# SZPITAL WOJEWÓDZKI w ŁOMŻY

ZT-SZP-226/01/36/2010

**Dotyczy: postępowania przetargowego na zakup, dostawę, montaż i uruchomienie rezonansu magnetycznego 1,5 T dla Szpitala Wojewódzkiego w Łomży wraz z adaptacją istniejących pomieszczeń.**

**53. Dot. Załącznika nr 1 do SIWZ pt.,Zestawienie parametrów technicznych podlegających ocenie”, I. Magnes punkt 4.**

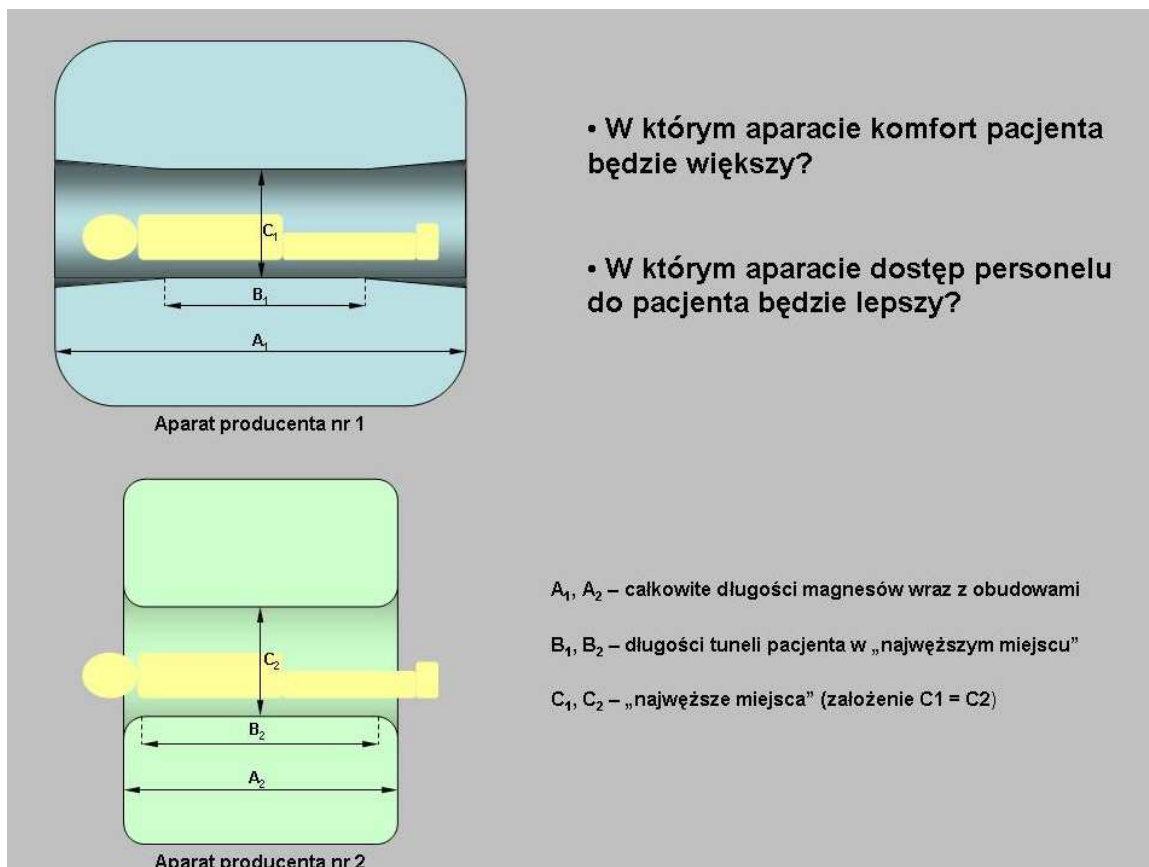
Zamawiający ocenia sztuczny parametr, który nie ma wpływu na komfort pacjenta.

W przypadku pozostawienia obecnego zapisu w SIWZ aparat General Electric OPTIMA MR (Aparat producenta nr 1) będzie oceniony korzystniej, jako zapewniający większy komfort pacjenta i zapewniający lepszy dostęp do badanego pacjenta niż aparat konkurencyjny – rysunek poglądowy poniżej.
